PARALELOS DE PLANOS PARA EL CONTROL DE MODIFICACIONES DEL PROYECTO AMOYA DE LA COMUNIDAD AMOYA LA VIRGINIA

UNIVERSIDAD LA GRAN COLOMBIA
FACULTAD DE ARQUITECTURA
PROGRAMA DE TECNOLOGÍA EN CONSTRUCCIONES ARQUITECTÓNICAS
BOGOTA D.C. 2019

UNIVERSIDAD La Gran Colombia 	PLANOS DE PARARELOS PARA EL CONTROL DE MODIFICAIONES			
UNIVERSIDADA LA GRAN COLOMBIA-FACULTAD DE ARQUITECTURA- PROGRAMA DE TECNOLOGIA EN CONSTRUCCIONES ARQUITECTONICAS- PROYECTO				
REPORTE DE MODIFICACION PARA CIMENTACION DEL BOHIO				
DESCRIPCION DEL PROBLEMA	EVIDENCIA GRAFICA	Anclaje del sobrecimiento a la columna	EVIDENCIA GRAFICA DE LA CORRECCION	Anclaje
Los elementos de cimentación del bohío se analizaron bajo supervisión de la ingeniera Olga Vanegas, y se determinó que no había las especificaciones de cantidades de especificación del material, de dimensiones de hincado del pilote y de elementos complementarios de unión cimentación columna.				
SOLUCION DEL PROBLEMA				
Mediante estudio de suelos en el SIG y con indicaciones de la ingeniera Olga Vanegas se determinó, aumentar la profundidad del sobrecimiento y la zapata, de 20 a 40 cm por asentamiento y estabilidad del terreno. Se determinaron las uniones de la c

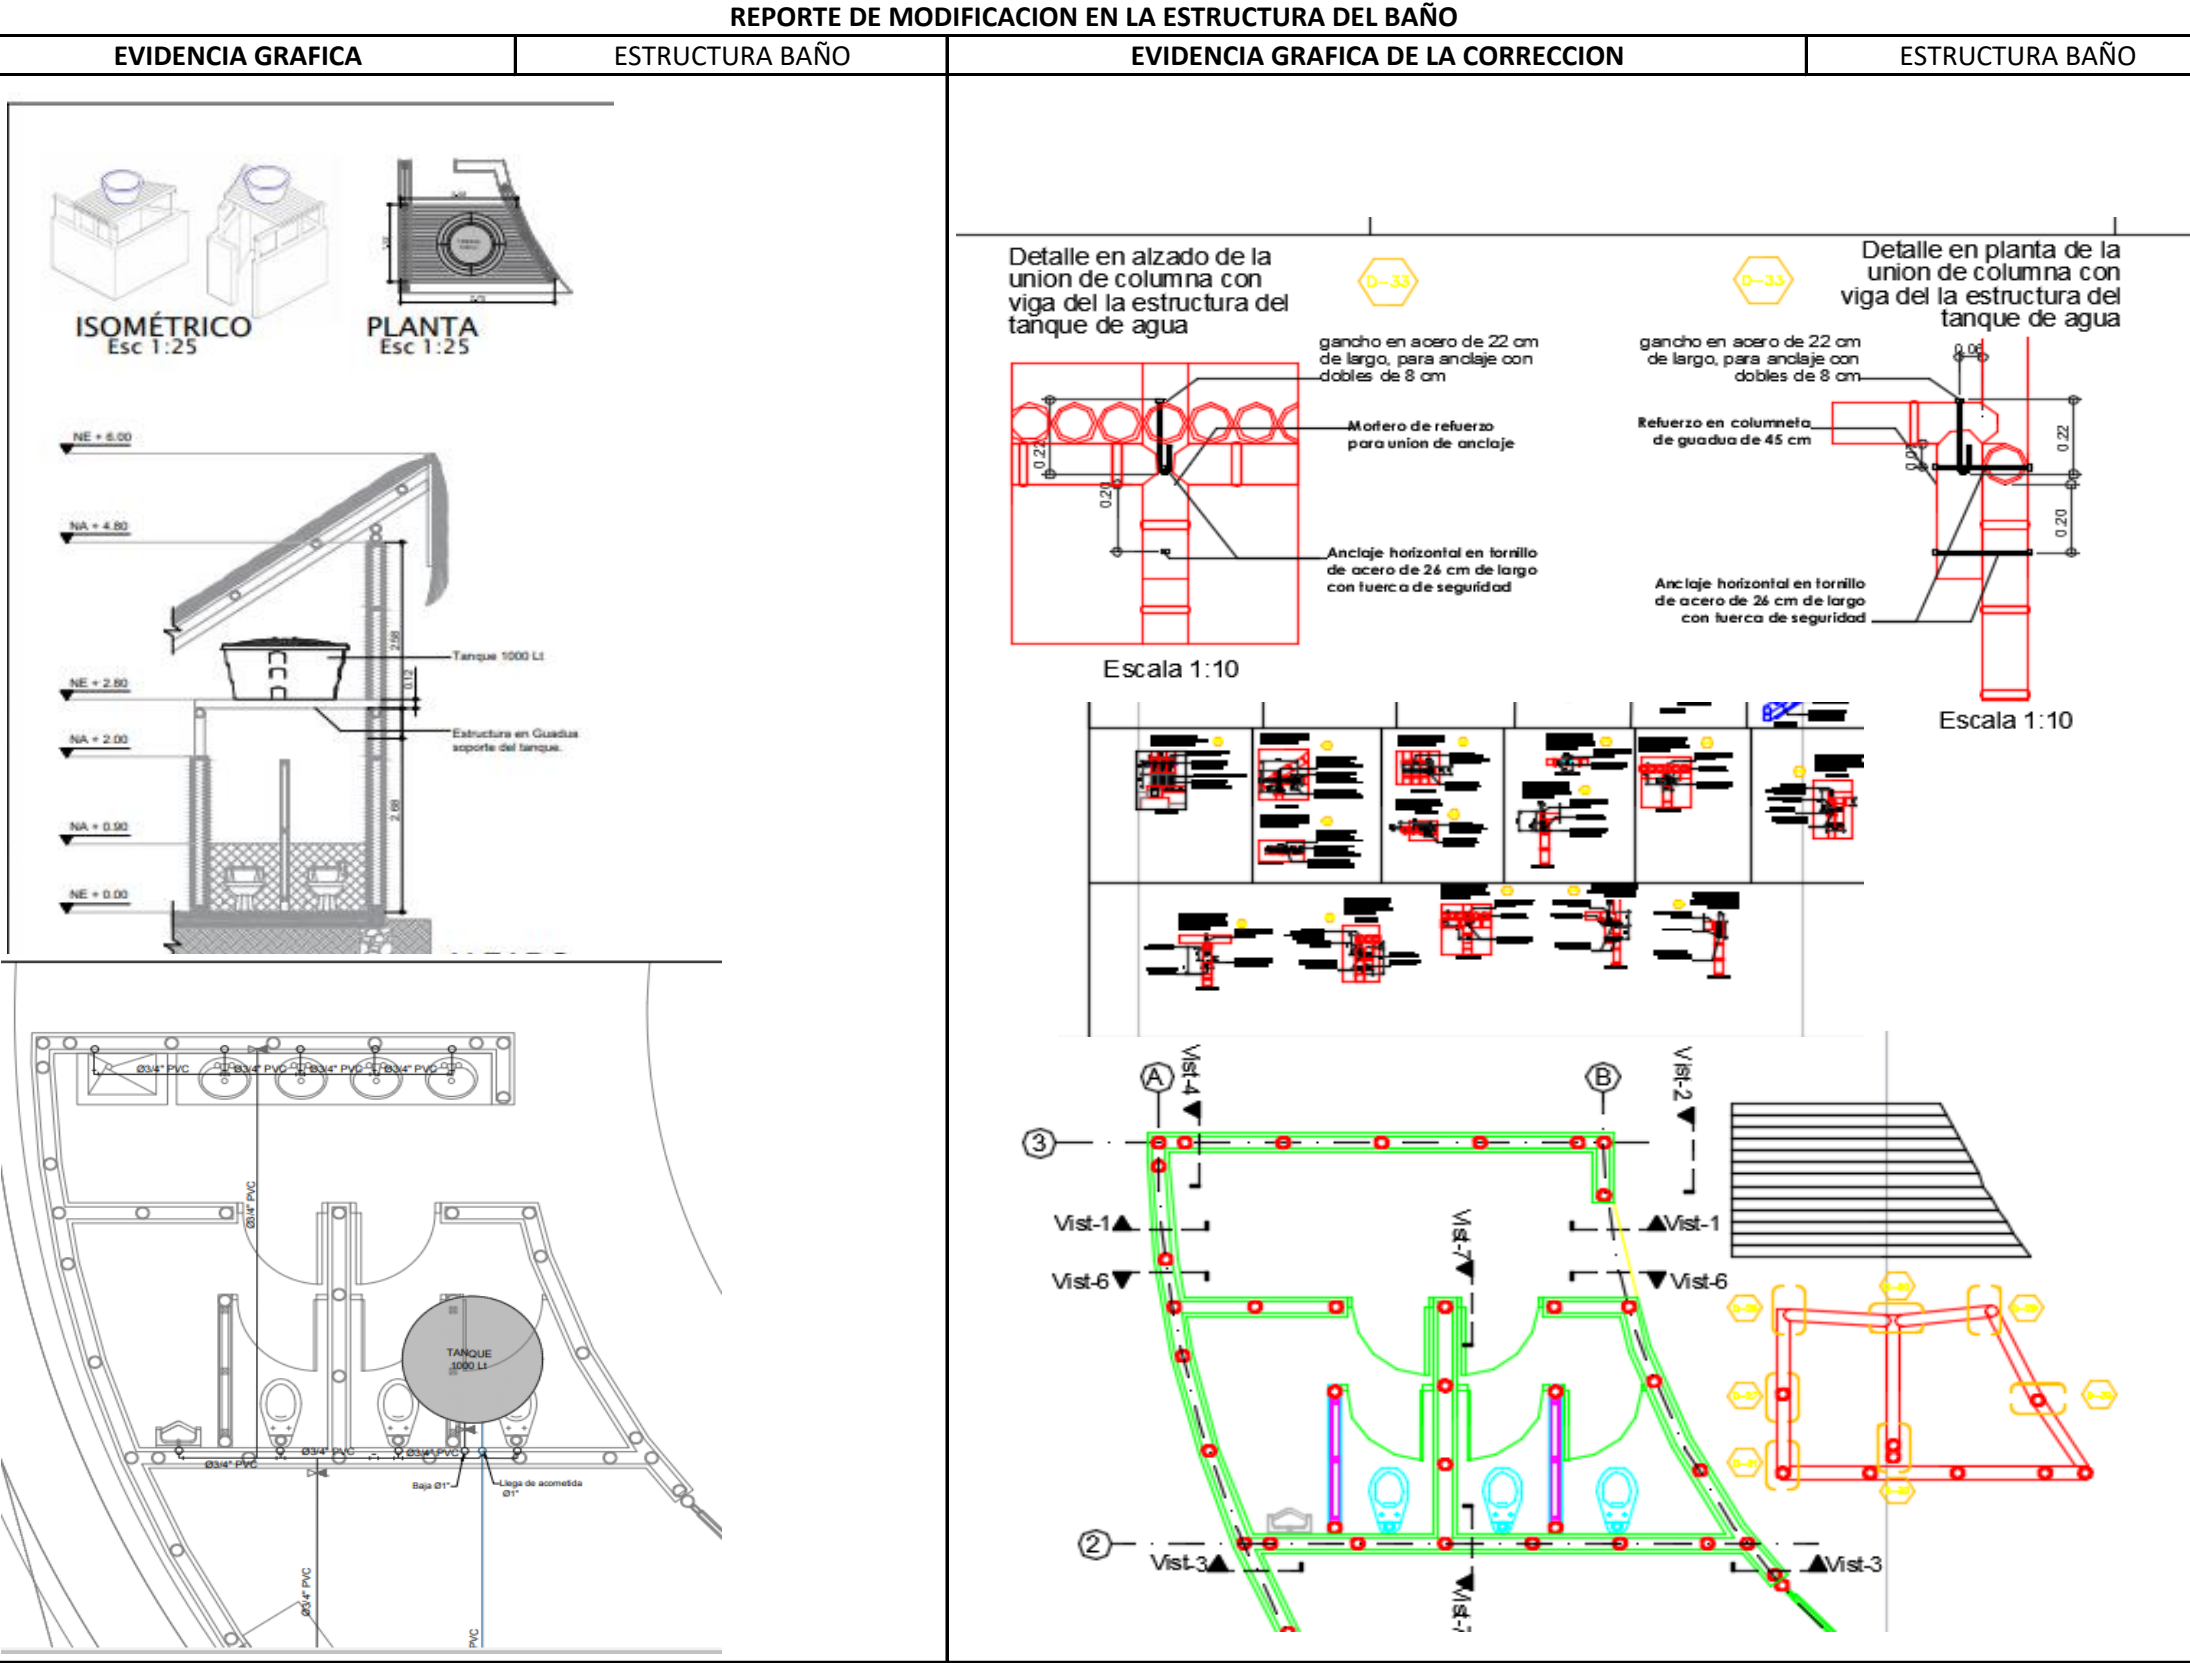
En las estructuras del baño en donde se encuentra el tanque de agua, presenta una inconsistencia con la coordinación de medidas, la medida de la propuesta del tanque de agua no coincide con la propuesta de las estructuras del edificio, no existe un lugar de apoyo en la altura, por eso la altura de las columnas del baño para el tanque de agua no son pertinentes.

Se profundiza el contenido de este espacio a construir el cual requiere de dimensiones y ubicación específicas de anclaje y reforzamiento, estos refuerzos y anclajes se disponen en lugares estratégicos y se cuantifican y cualifican, en el cuadro grafico se muestra la cantidad de elementos que se especifican y de la forma en la que se especifican, se ubican en un plano en planta y se nombran para su mayor comodidad en la lógica de la lectura del plano.

REPORTE DE MODIFICACION DE ALTURAS FINALES Y CANTIDAD Y CUALIDAD EN LOS DETALLES

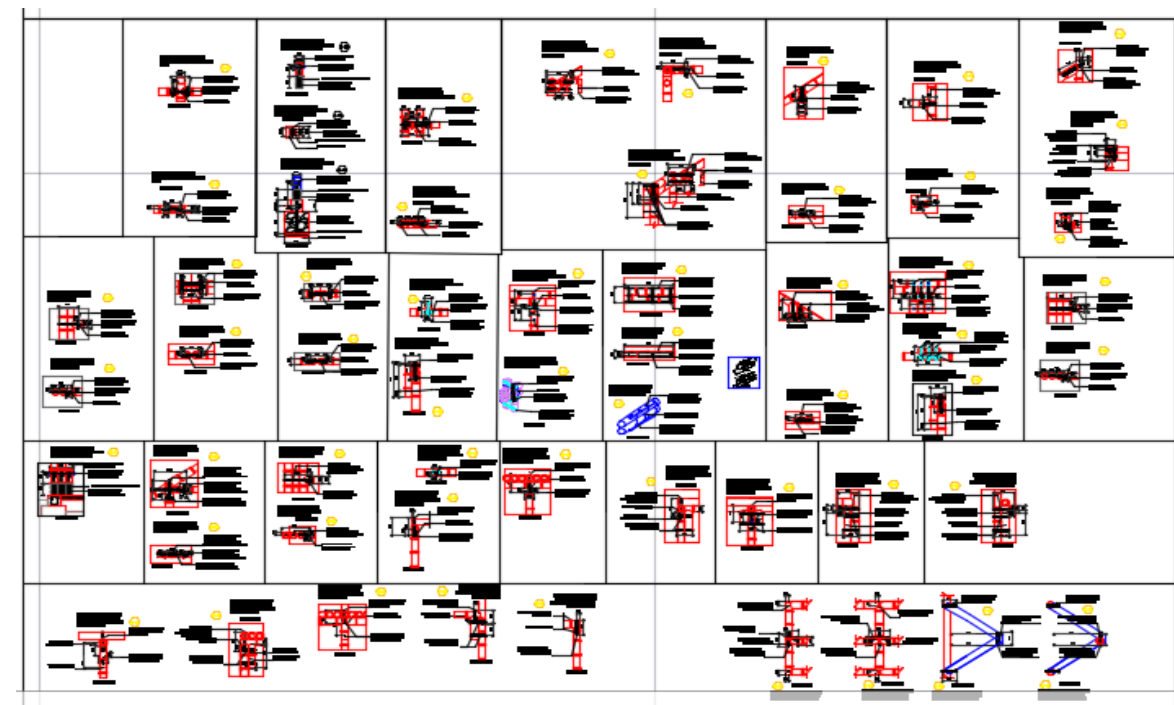
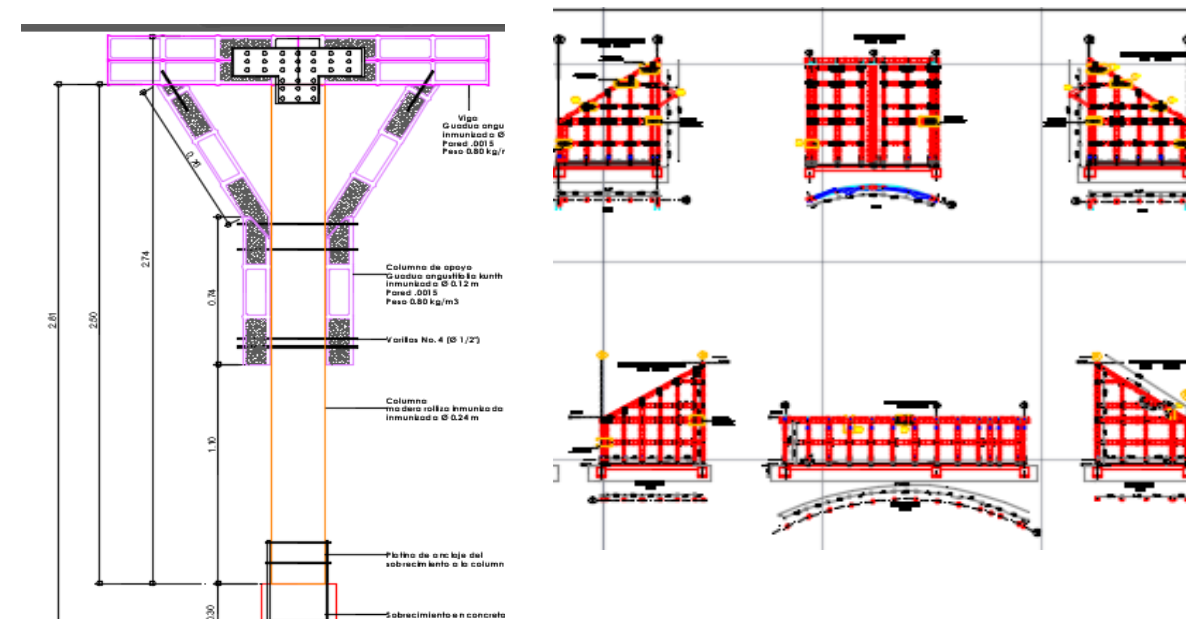
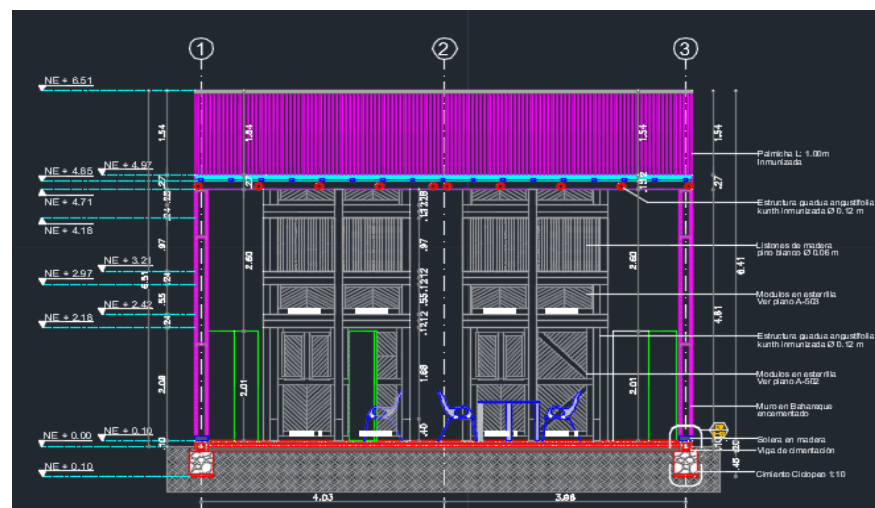
Se unificaron las medidas para que estas sean lo más similar posible, en las alturas, y en la modulación, esto facilita el objetivo de tener una menor cantidad de detalles y que el sistema sea de menor complejidad estructural sin perder su fortaleza y veracidad estructural, se minimizaron los detalles convirtiendo el sistema de anclaje en un proceso repetitivo y de variaciones leven que no se modifica en su sentido.

REPORTE MODIFICACION PLANOS DE CUBIERTA

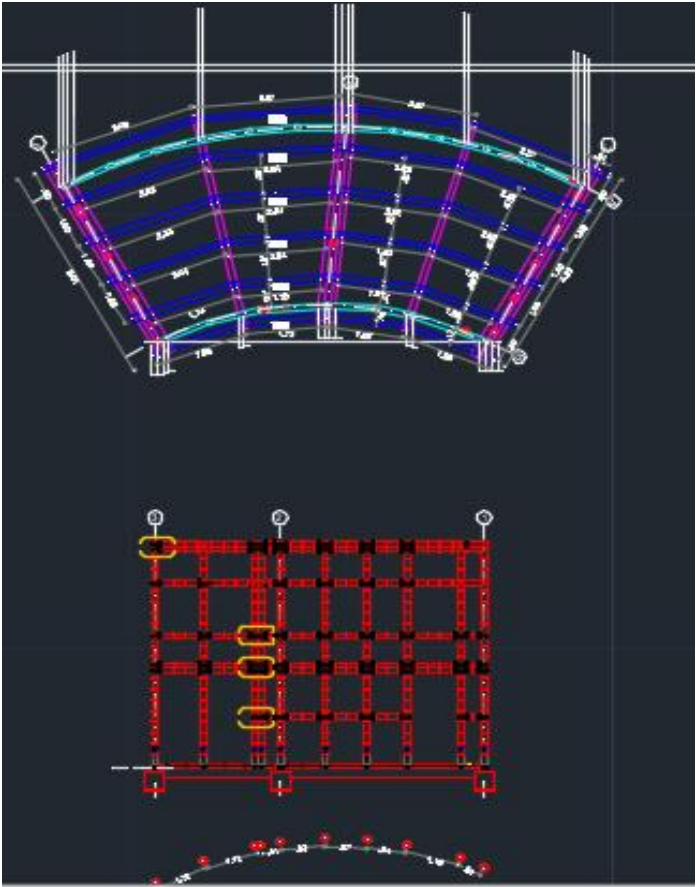
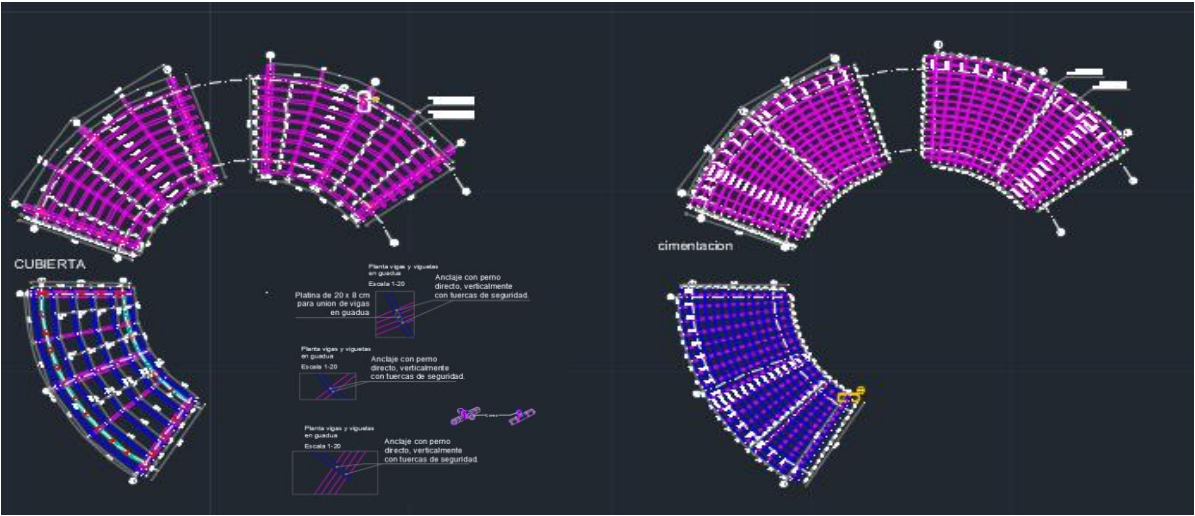
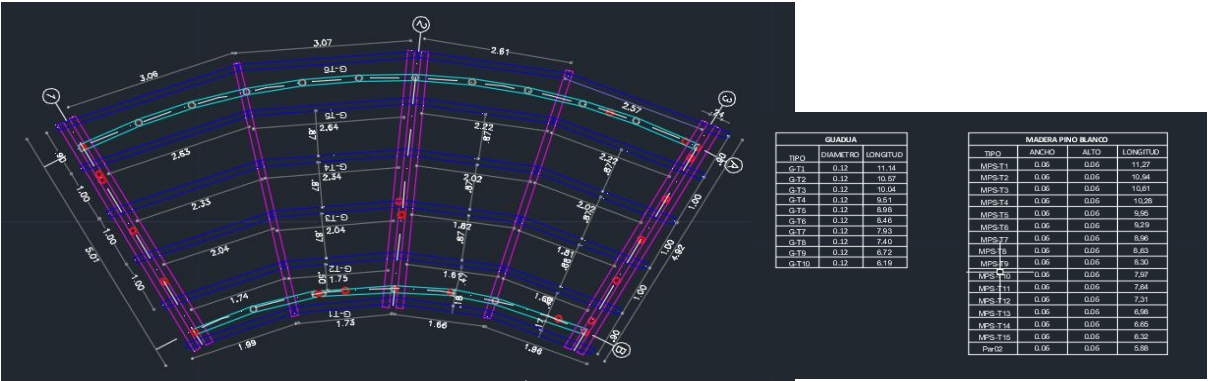
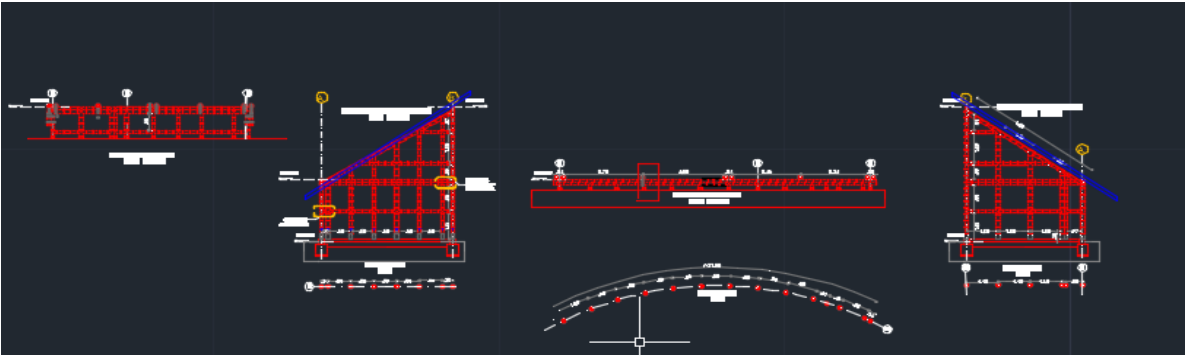
Se encuentra inconsistencias en la ubicación de las columnas de la estructura las cuales deberían coincidir con las vigas en guadua de la cubierta, pero al compararlas con la cantidad de columnas del plano y la ubicación de las mismas, estas no coinciden, se detectó que los elementos de cubiertas presentes en el plano base, alzados y cortes, no coincidían en la misma referencia de inclinación para con los de la estructura.

La solución más lógica que se encontró fue realizar los planos de cubierta en base a los antes realizados en la estructura, así se tendría la certeza de que estos coincidan en secuencia, claramente se respetó el diseño y se trató de mantener lo más cercano posible las alturas y la idea del plano inicial, también se generaron las dimensiones correspondientes colocándolas para distinguirían tipos de vigas en los planos, se referenciaron por medio de colores y así se tendría una comprensión y orden constructivo..
